Begrundelser for indsigelse ifm. skitseprojekt: ”Sikring mod stormflod i Faxe Ladeplads”

Rekvirent	Rosendal og Margrethelund Godser A/S, Sydhavn 4, 2.th, 6200 Aabenraa
Rådgiver	Lynghus Consult Aps
Underrådgiver	Ingen
Projektnummer	2409
Udgave nr.	1
Godkendt af	Henrik Lynghus
Udgivet	27. februar 2025

Dette notat beskriver grundlag for en indsigelse mod et skitseprojekt mod stormflod i Faxe Ladeplads, dateret 12. januar 2025, og udarbejdet af Cowi.

Figur 2-1 Cowis forslag til placering af højvandsmur. Muren sikrer ikke Strandhusene og er ikke ført tilstrækkeligt langt mod syd. Den viste mur-strækning, der stopper ved Strandvejen 70/72 vil kun sikre til kote 2,5.

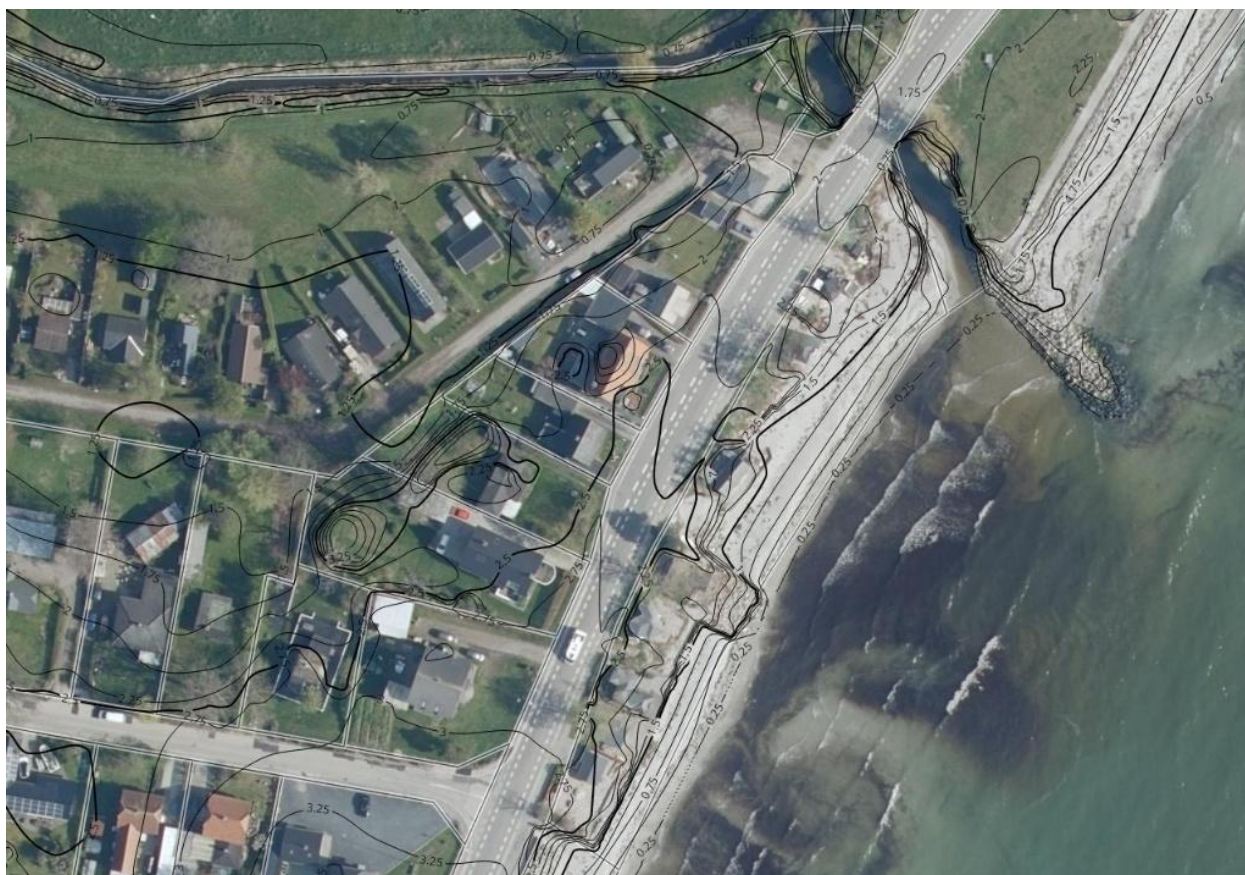
CowI foreslår at placere sikringsanlægget som en højvandsmur langs Strandvejens syd/østside. Se nedenstående figur fra skitseprojektet. Denne placering vil ikke sikre Strandhusene, da højvandsmuren foreslås placeret på matrikel 7000b (offentlig vej) langs matrikel 11a's vestlige skel mod Strandvejen.

Cowis begrundelse for ikke at sikre Strandhusene er som følger: *Etablering af højvandsmuren starter syd for udløbet af Faxe Å. Her opbygges den til ca. 1,0 m over terræn. Dette gøres bag de bygninger, der ligger helt ned til vandet, men foran vejen. Bygningerne ligger så lavt, at de ikke ville stå til at redde i en højvandsituation, derfor prioriteres det at beskytte den bagvedliggende vej for at sikre adgang til og fra området i højvandsituationer.*

Cowis begrundelse for ikke at sikre Strandhusene er desværre misforstået. Strandhusene er højere beliggende end mange af de øvrige ejendomme, der planlægges sikret ifm. projektet. Hvis Strandhusene inkluderes i kystbeskyttelsen, vil dette samtidig beskytte den bagvedliggende vej (Strandvejen) og sikre adgang til og fra området i højvandsituationer. Begge argumenter er således faktisk forkerte, hvilket dokumenteres herunder.

Skitseprojektet bør derfor ændres således, at højvandsmuren placeres øst for Strandhusene, således at disse beskyttes tilsvarende de øvrige ejendomme indenfor skitseprojektets afgrænsning. Denne placering rummer desuden en række fordele og besparelsesmuligheder, der beskrives herunder.

Figur 2-5 Fra Cowis skitseprojekt - forslag til opbygning af højvandsmur.

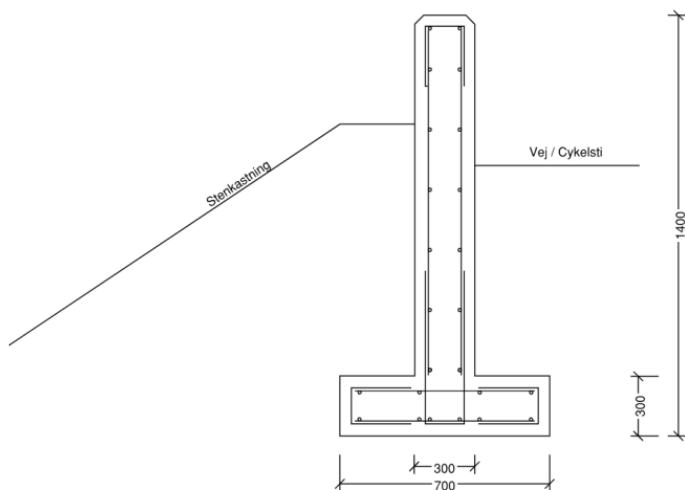
I Cowis skitseprojekt beskrives hvorledes højvandsmure opbygges af pre-fab armerede betonmure med en højde over omgivende terræn på 0,5 - 1,0 m, der føres til frostsikker dybde (typisk mindst 0,75 m under terræn) og sammenstøbes efter sætning af elementerne.

En sådan konstruktion vil være velegnet på strækningen fra marinaen indtil sikringsstrækningen øst for den planlagte løftepumpestation, lige nord for vandløbsudmündingen.

Ved pumpestationen, nær den planlagte sluse, langs vandløbsudmündingen og syd for denne, indtil Strandvejen syd for Strandhusene 8 er konstruktionen ikke velegnet, da en pre-fab betonkonstruktion bl.a. vil kræve omfattende og fordyrende anlægsmetoder, samt konflikt med gældende vejregler.
